Posudek na obnovenou uliční fasádu.  
Čp. 685/II, Školská 15, 17, Praha 1 - Nové Město.

### Posudek ke stavu uliční fasády.

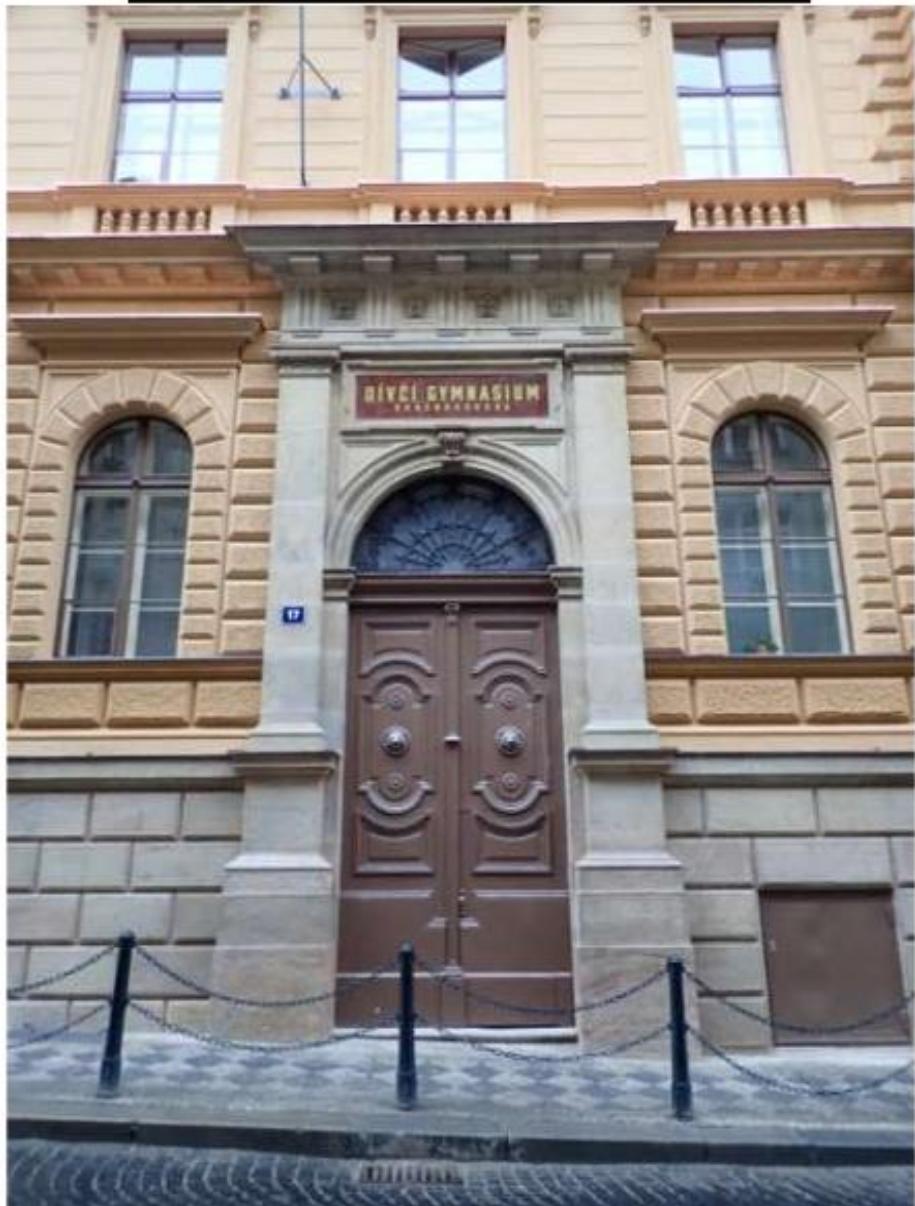
Nicméně po zaměření na detaily a jednotlivé části fasády doporučují následující:

- Lokální doplnění bosování u štukových bosáží v parteru a to v místech kde byly buď přehlédnuty ( chybí ) a nebo jejich struktura je zcela odlišná od původní.
- Přebroušení hladké plochy a oblounu římsy nad kamennou soklovou římsou ( případně dotmelení ) a oprava nátěru.
- Úprava struktury u nově doplněných částí kamenných bosáží pemrllováním a následná barevná patinace.
